Gemeinde Bredenbek B-Plan Nr. 13 und 9. Änderung F-Plan (zweite erneute öffentliche Auslegung)

Stellungnahmen aus der Beteiligung der Behörden und der Öffentlichkeit (2016, 2024/25):

**9. Änderung des Flächennutzungsplanes und Bebauungsplan Nr. 13 „Windenergie-
park Bredenbek-Kronsborg“ der Gemeinde Bredenbek**
Stellungnahme des Archäologischen Landesamtes Schleswig-Holstein

9. Änderung des Flächennutzungsplans und Bebauungsplan Nr. 13 „Windenergieparkfläche Bredenbek/Kronsborg“ der Gemeinde Bredenbek
Behördenbeteiligung gemäß § 4a Abs. 3 BauGB

Gewässerplanausschnitt

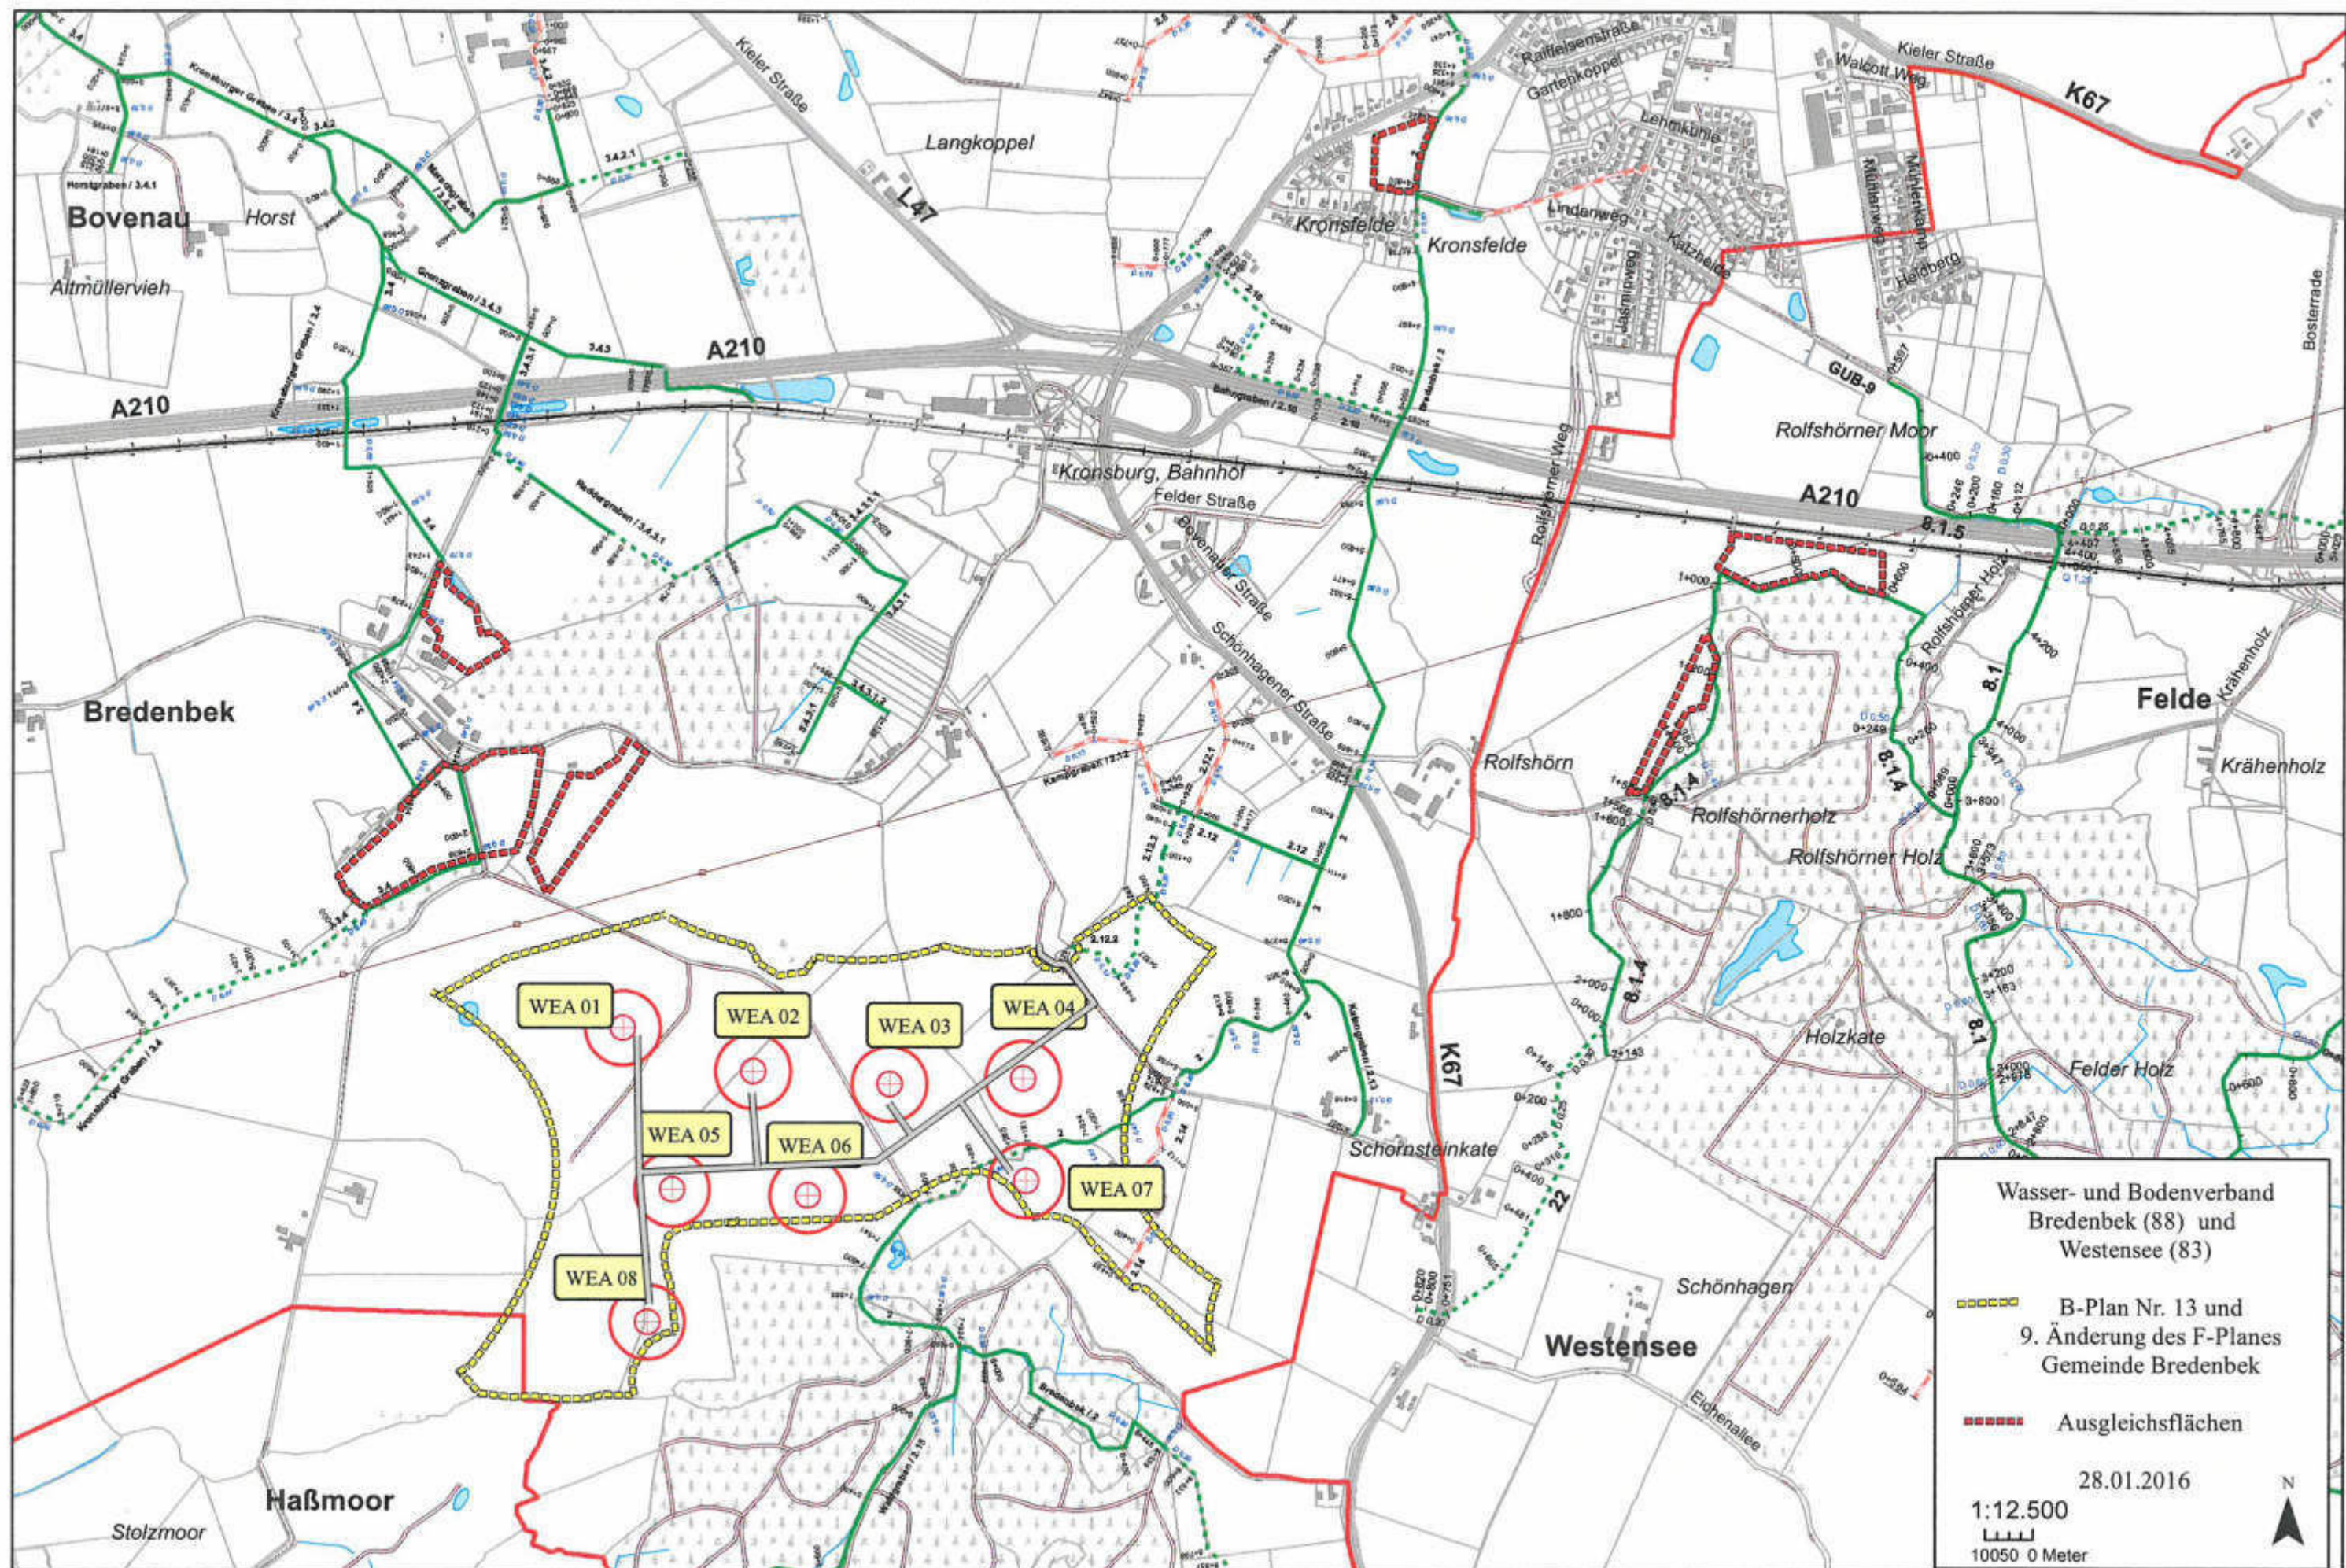
Der Deich- und Hauptsielverband Dithmarschen und die ihm angeschlossenen Wasser- und Bodenverbände Bredenbek (88) und Westensee (83) haben gegen den vorgenannten Plan keine Bedenken, wenn nachstehende Auflagen eingehalten werden:

- Im Übrigen gelten die Auflagen der Wasserbehördlichen Genehmigung durch den Kreis Rendsburg-Eckernförde.
- Zufahrt zur WEA 07: Die vorhandene Verrohrung der Bredenbek/2 muss durch wirksame Maßnahmen, z. B. Lastverteilungsplatten, vor Beschädigungen durch Transportfahrzeuge o. ä. geschützt werden. Sollte die Verrohrung dennoch beschädigt werden, muss der Schaden auf Kosten des Antragstellers behoben werden.

Anlage
Gewässerplan-Ausschnitt

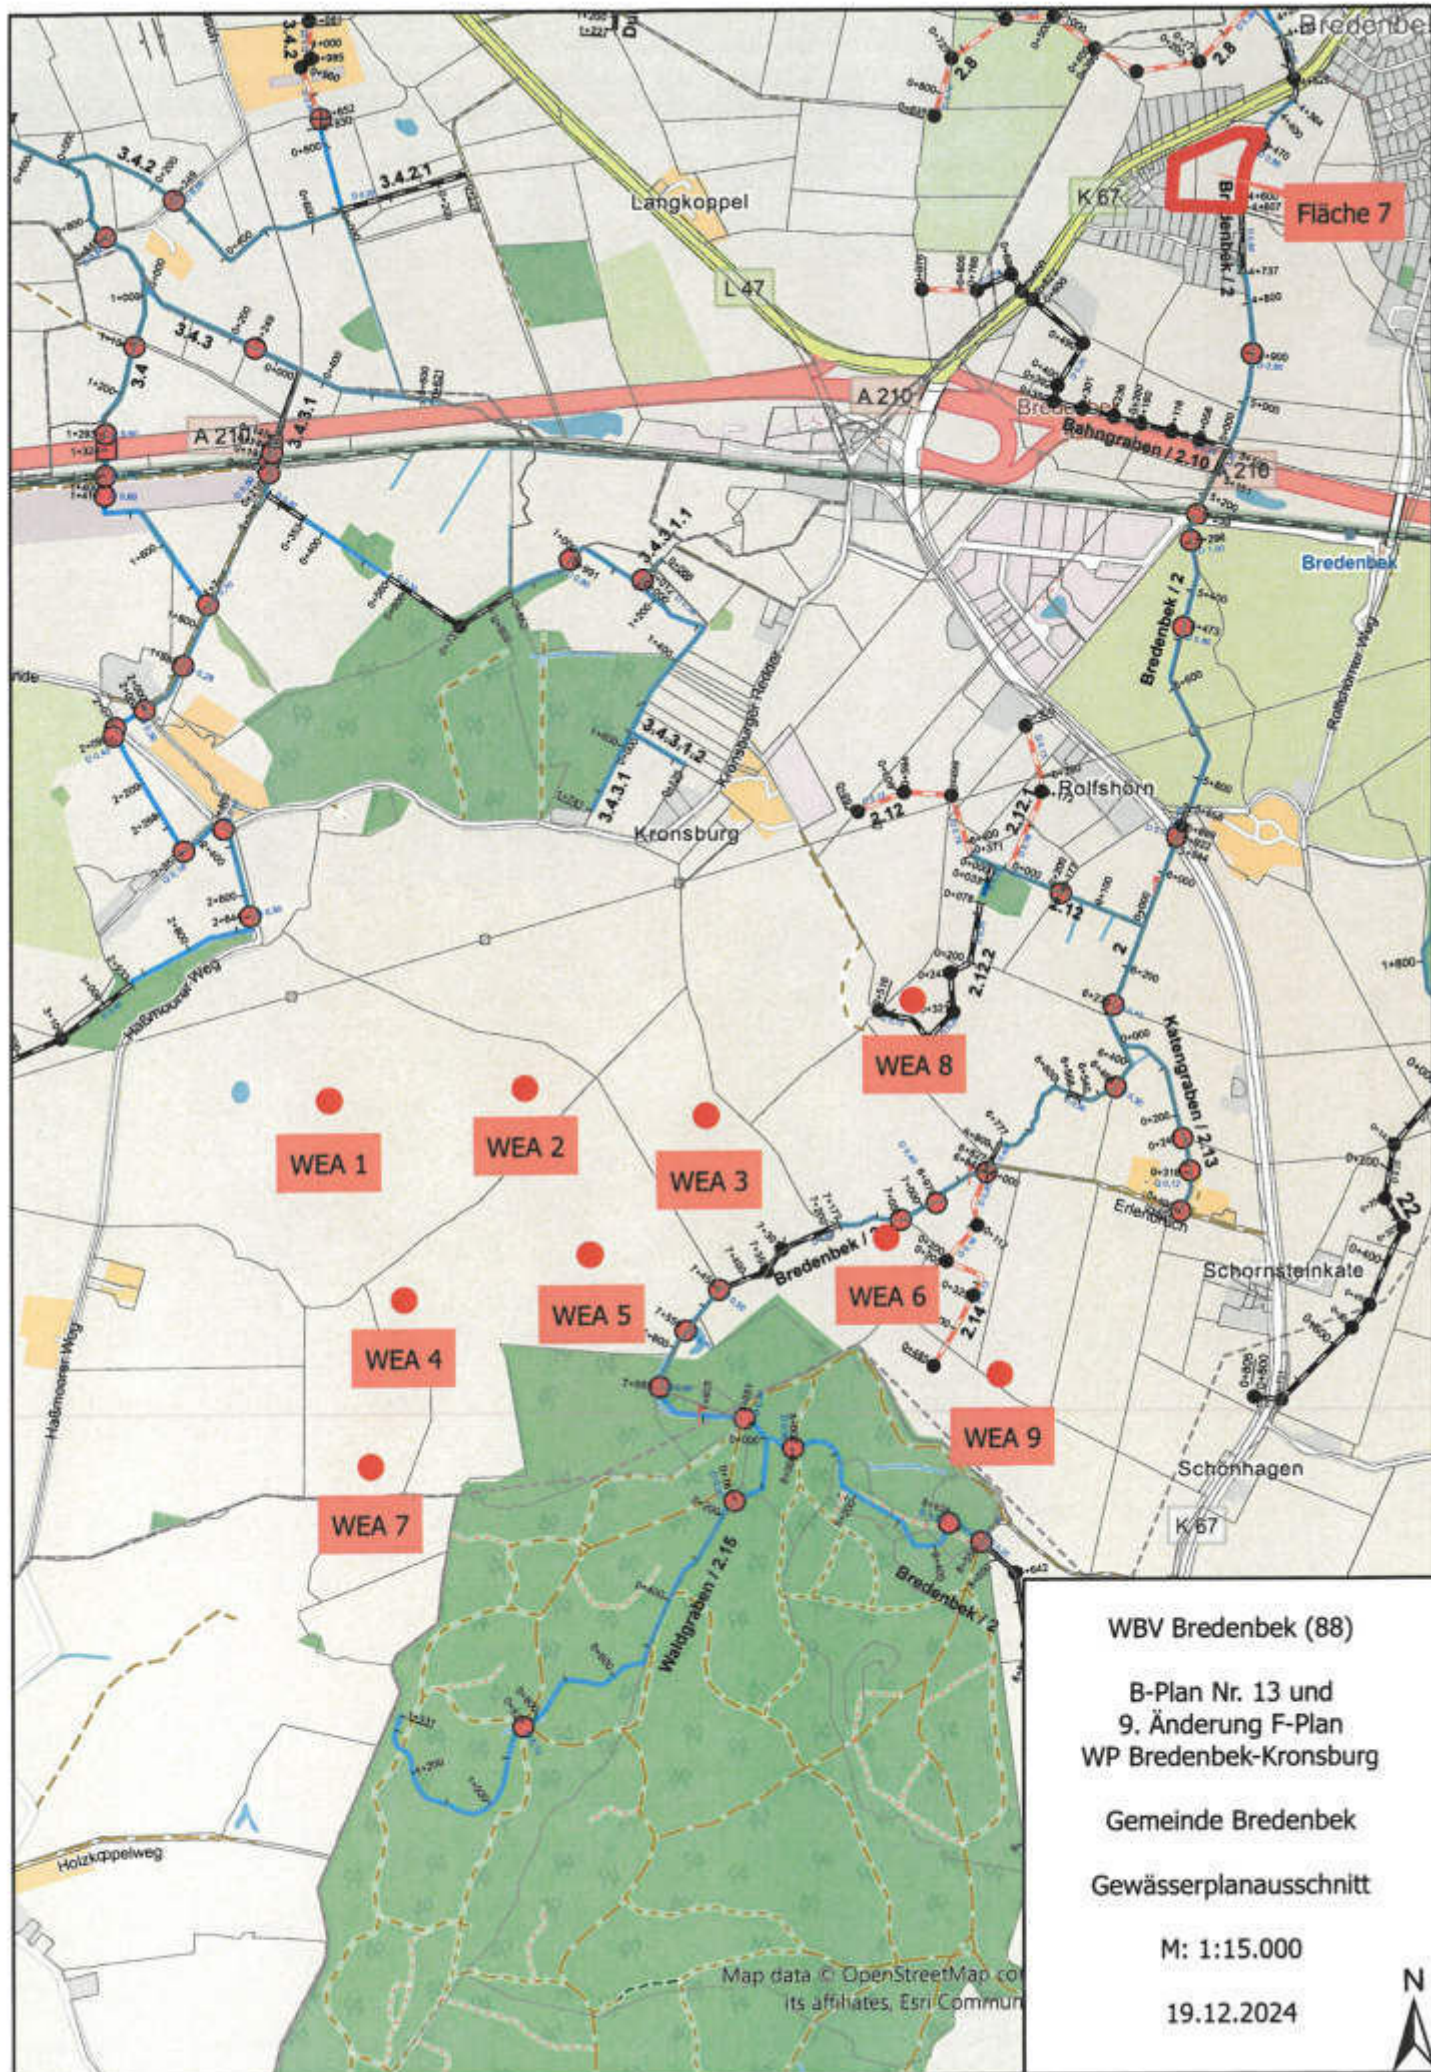
- Die Zufahrten über vorhandene Verrohrungen des Verbandes muss durch wirksame Maßnahmen, z.B. Lastverteilungsplatten, vor Beschädigungen durch Transportfahrzeuge o.ä. geschützt werden. Sollte die Verrohrung dennoch beschädigt werden, muss der Schaden auf Kosten des Maßnahmenträgers behoben werden.
- Abstandregelungen für WEA-Standorte, Zuwegungen, Überfahrten und Leitungsverlegungen an Verbandsanlagen sind im Zuge einer genaueren Planung mit dem Deich- und Hauptsielverband Dithmarschen abzustimmen.

Abb. 2: Auszug aus der Teil A des B- Planes im südöstlichen Bereich

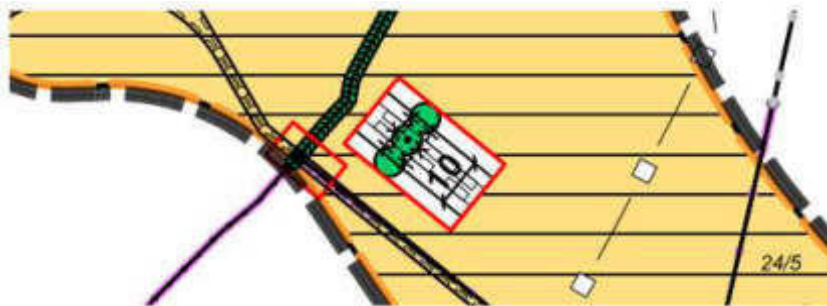
Gleichfalls bedarf es in Teil A und B des B-Plans sowohl graphisch als auch textlich der Erläuterung, worum es sich bei den rot umrandeten Bereichen handelt (s. Abb. 2).
